To: [redacted] 5.1.2e [redacted]@noaberkracht.nl]
From: [redacted] 5.1.2e [redacted]
Sent: Wed 4/3/2024 6:46:41 AM
Subject: FW: Centraal Orgaan opvang asielzoekers (COA), Gravendijk 6 Albergen Hotel Elshuis Gravendijk 6 7665SK Albergen, ZT-2023-001194, 7896021, onvolledig
Received: Wed 4/3/2024 6:46:42 AM

Beoordeling
Algemeen
De omschrijving van de aanvraag, de werkzaamheden, is niet eenduidig.
Volgens de tekening van Nu-air 2302629-000 wordt de afzuiginstallatie niet (geheel) vervangen, maar uitgebreid. Dat komt niet overeen met de omschrijving van de ruimtelijke onderbouwing “Vervanging afzuiginstallatie AZC Albergen” en de beschrijving van in 1.1 “Onderdeel van deze voorbereidende werkzaamheden is het vervangen van de bestaande afzuiginstallatie.
“De bestaande afzuiginstallatie van het voormalige hotel-restaurant is verouderd en voldoet niet aan het Activiteitenbesluit milieubeheer. Om optimale afzuiging in de keuken van het pand te kunnen garanderen is vervanging van de bestaande afzuiginstallatie noodzakelijk”.
Van gehele vervanging is naar mijn mening geen sprake.
Gevolgen ventilatiesysteem afdeling 3.6 BB
Toevoer van de lucht voor de afzuiging? Niet in beeld gebracht. Zie o

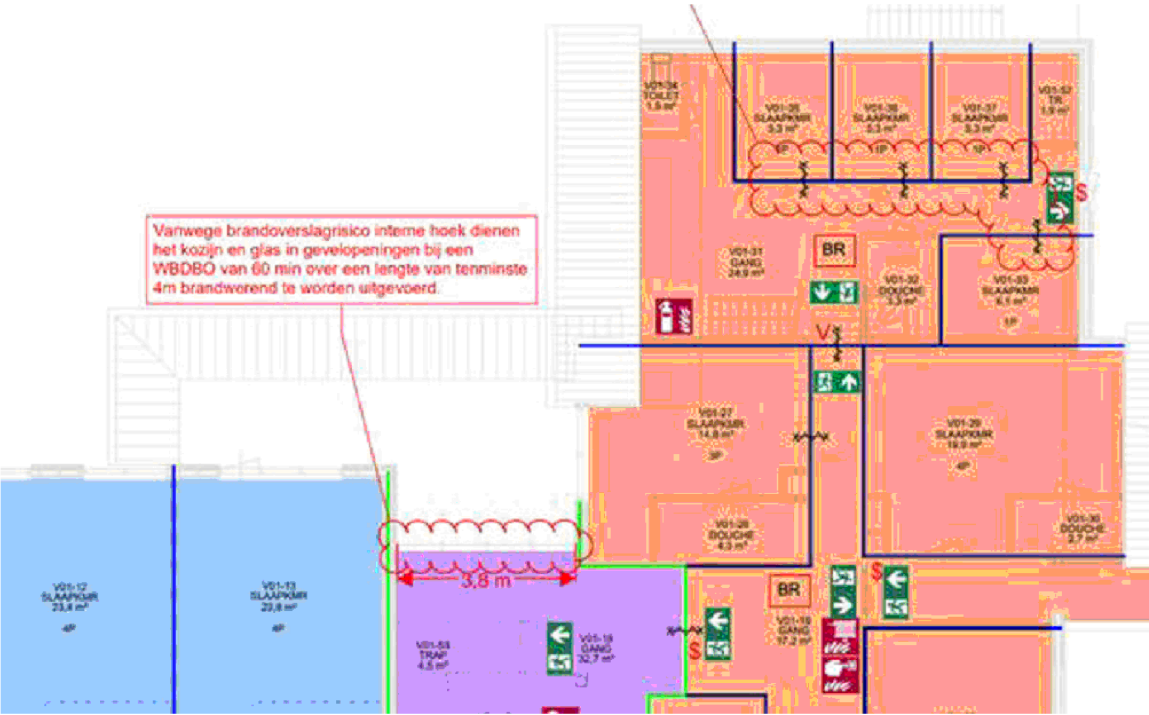
Uit de foto's is af te leiden dat in ieder geval 1 kanaal buiten komt via het platte dak op de verdieping. Daar waar volgens mij een slaapkamer VO1-27 zit. Die ruimte is afzonderlijk beschermd subbrandcompartiment. De kanalen zullen dus zeker door brandscheidingen gaan. Indien daar brandkleppen in worden geplaatst dan concreet aangeven op tekening.

Ook ben ik dan benieuwd waar deze kleppen concreet staan vermeld in het rapport waarnaar men verwijst.

Ik sluit overigens ook niet uit dat de kanalen worden afgetimmerd als een brandwerende schacht.

Uit het bouwplan dient duidelijk te worden hoe dit is gedacht te maken.
